Dotyczy zamówienia pn. Modernizacja i rozbudowa stacji uzdatniania wody w Cielu, gmina Białe Błota, znak sprawy: ZP/77-NS/2021 (dalej jako „Postępowanie”).

Odpowiedzi na pytania dot. treści Specyfikacji Istotnych Warunków Zamówienia (dalej jako „SIWZ”)

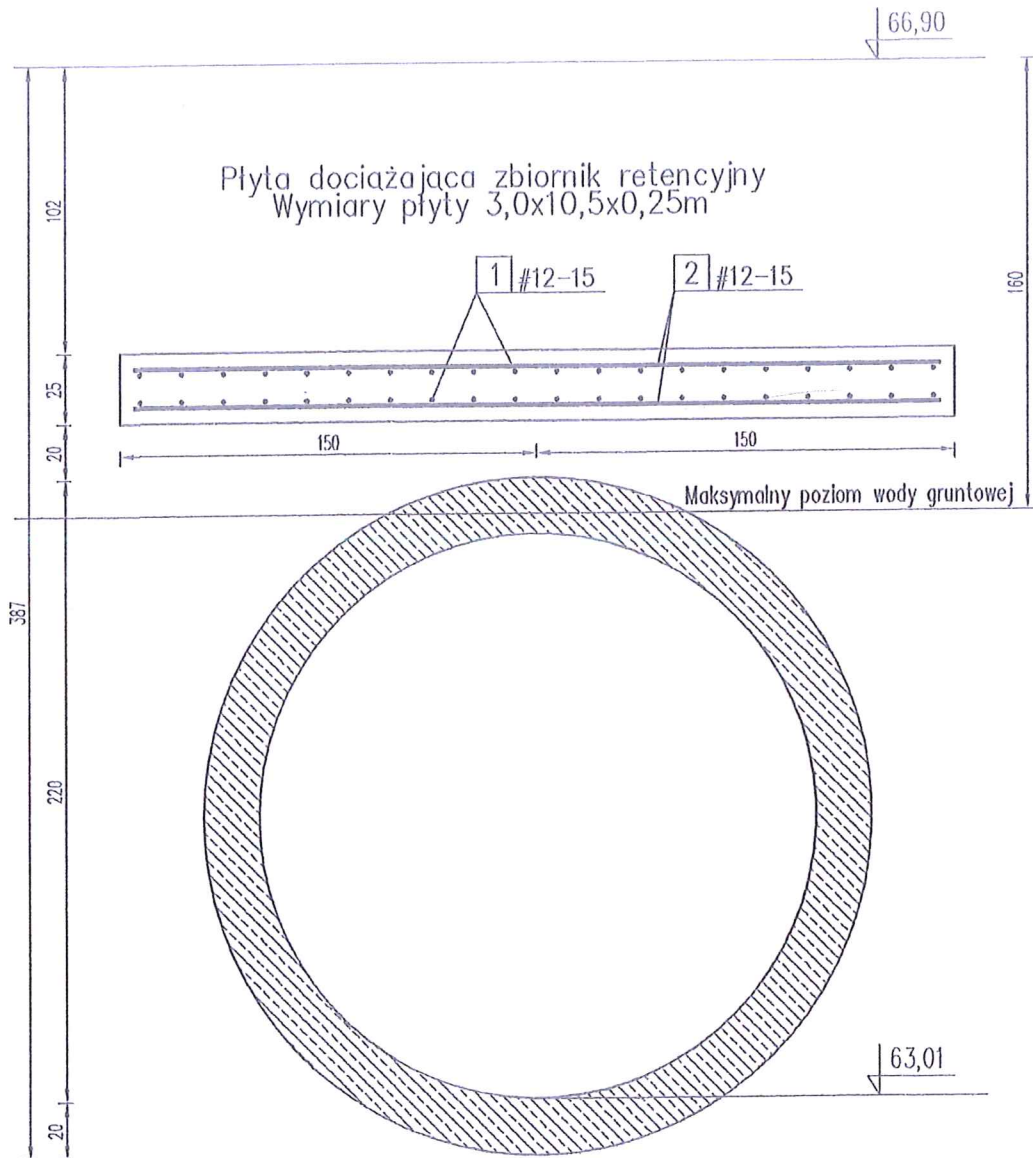
Czy Zamawiający posiada rozwiązanie techniczne polegające na dociążeniu podziemnego zbiornika retencyjnego walcowatego z rur PEHD o średnicy 2000 mm i długości 10,5 m ze względu na wysoki poziom wód gruntowych?

Tak. Dociążenie podziemnego zbiornika retencyjnego walcowatego należy wykonać z płyty żelbetowej z uwzględnieniem wykonania dwóch włazów.
Zamawiający przekazuje dodatkowo rysunek płyty dociążającej stanowiący załącznik do niniejszych wyjaśnień

BETON C30/37, W8
STAL A-IIIIN
Otulina: $a=5.0\text{cm}$

1. Rzędne terenu przyległego i rzędne ustalone wg dokumentacji podstawowej zweryfikować na etapie robót wykonawczych.
2. Pomiedzy siatki zbrojeniowe wprowadzić tzw. "koziolki" dystansowe
